05-01-00 - Direzione Generale dell'Ambiente

**Oggetto: [ID: 10464] Procedura di Valutazione di Impatto Ambientale (V.I.A.), ai sensi dell'art. 23 del D.Lgs. n. 152/2006, e s.m.i., relativa al progetto di un Impianto fotovoltaico di potenza 24,195 MWp in zona industriale di Perd'e Cuaddu nel Comune di Isili (SU).
Proponente: Sardinia Solar Energy Isili S.r.l. - Autorità Competente: Ministero dell'Ambiente e della Sicurezza Energetica (M.A.S.E.)**

“Progetto di un impianto fotovoltaico di potenza pari a 24.195 MWp, in zona industriale Perd'e Cuaddu nel comune di Isili (SU).”

stralcio, F.°27 Nuovo Catasto Terreni

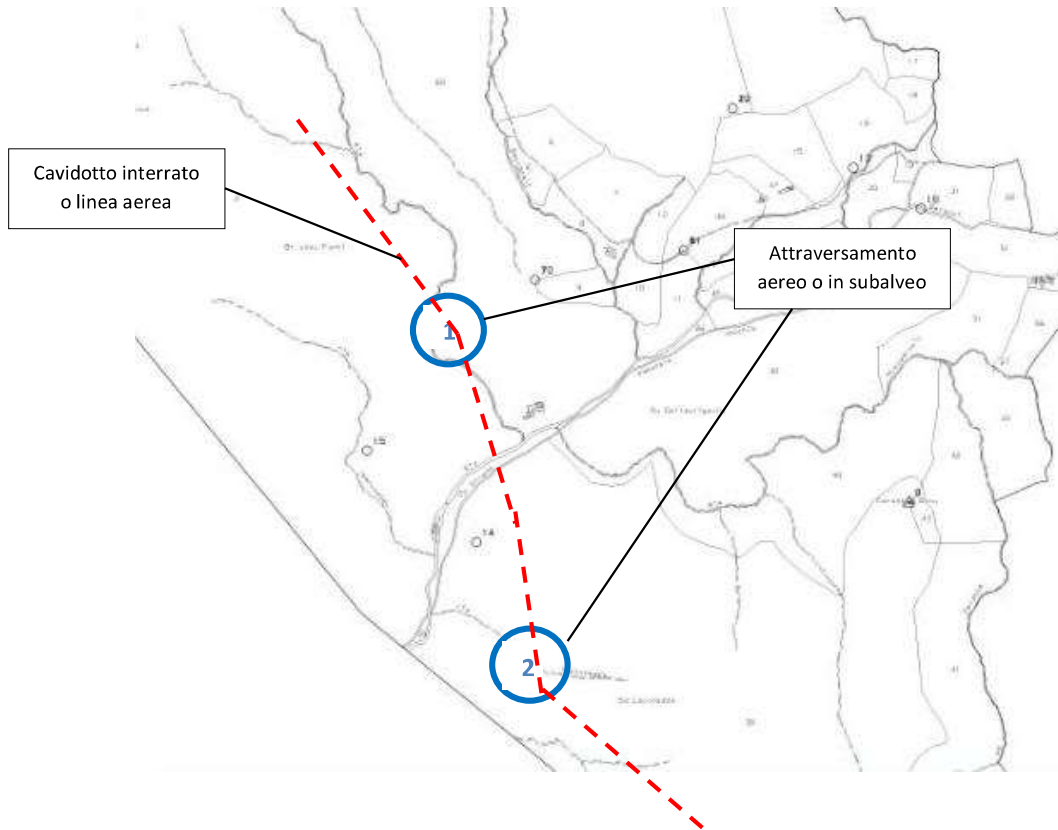
che, al fine dell'accertamento della titolarità della Regione Sardegna del diritto dominicale sui beni inquadrabili nel novero del demanio idrico/idraulico interessati da interferenze per l'esecuzione dei lavori di cui all'oggetto, è necessario integrare gli elaborati grafici con la puntuale individuazione delle interferenze in corrispondenza dei corpi idrici e delle particelle catastali interessate. A tal fine, si allega alla presente nota schema esemplificativo circa la rappresentazione e identificazione degli attraversamenti dei beni del

Demanio idrico. Si coglie l'occasione per ricordare che particolari facoltà di godimento inerenti la realizzazione e l'esercizio di opere e manufatti che occupino, o attraversino in proiezione o in subalveo, delimitate porzioni di aree del demanio idrico possono essere assentite soltanto attraverso uno specifico atto di concessione, avente propriamente natura costitutiva. Fino all'emissione di tale provvedimento, il soggetto interessato non può vantare alcun titolo legittimo alla fruizione del bene con modalità differenziate rispetto alla generalità dei cittadini di un qualsiasi bene appartenente al demanio, tanto meno realizzare le opere se prevedono attraversamenti di tali beni. Poichè ai fini del rilascio dell'Autorizzazione Unica degli impianti alimentati da fonti rinnovabili, ai sensi dell' art.12 comma 4 bis del D.Lgs. n. 387/2003, il proponente deve dimostrare la disponibilità delle aree demaniali su cui realizzare l'impianto ovvero può richiedere la dichiarazione di pubblica utilità e l' apposizione del vincolo preordinato all'esproprio delle aree interessate dalla realizzazione dell'impianto e delle opere connesse, a tal proposito si informa codesto Ufficio che agli atti del Servizio scrivente non risulta pervenuta alcuna richiesta di concessione per l'occupazione delle aree demaniali in parola nè è stato avviato alcun procedimento per il rilascio del titolo concessorio. Tanto si rappresenta affinché codesto Servizio possa valutare le azioni da intraprendere per il prosieguo del procedimento.
